Nachtragszeichnung : Ausbau des Dachgeschosses.

Anlage zum Bauschein Nr.:

Gifhorn, den 24. 8. 73

SCHNITT 1-1

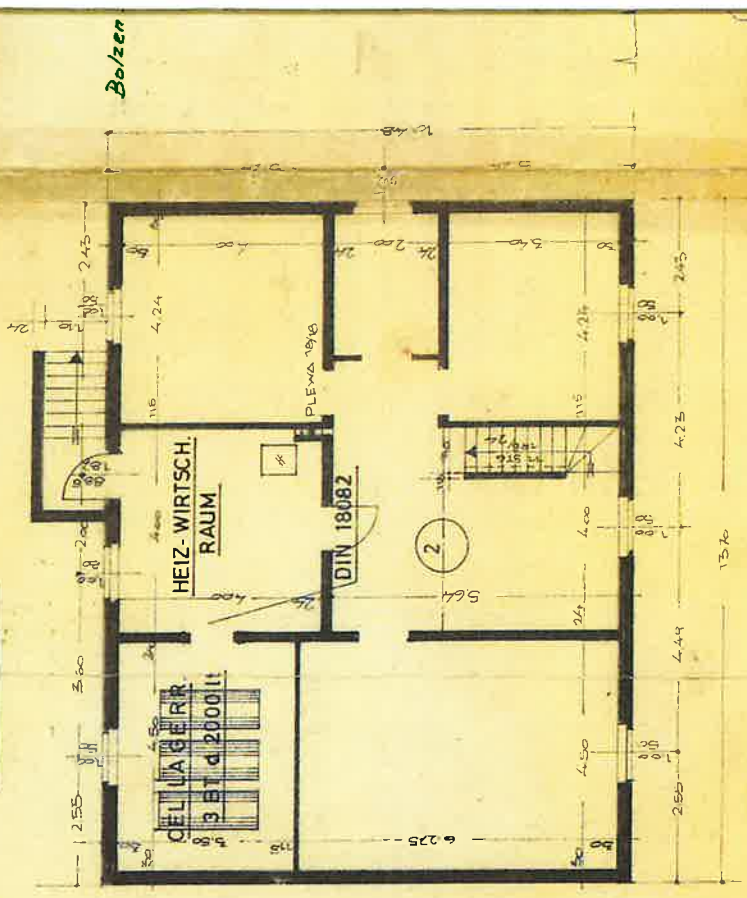
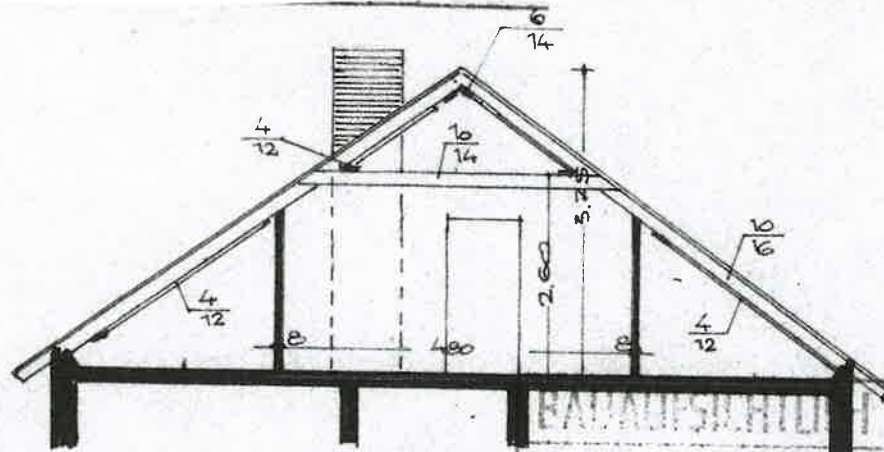
Schnitt 1 Mit Bezug auf die Bemerkungen

Die Vorschriften über Wärme- u.
Schallschutz (DIN 4108 u. 4109)
sind genaustens zu beachten!
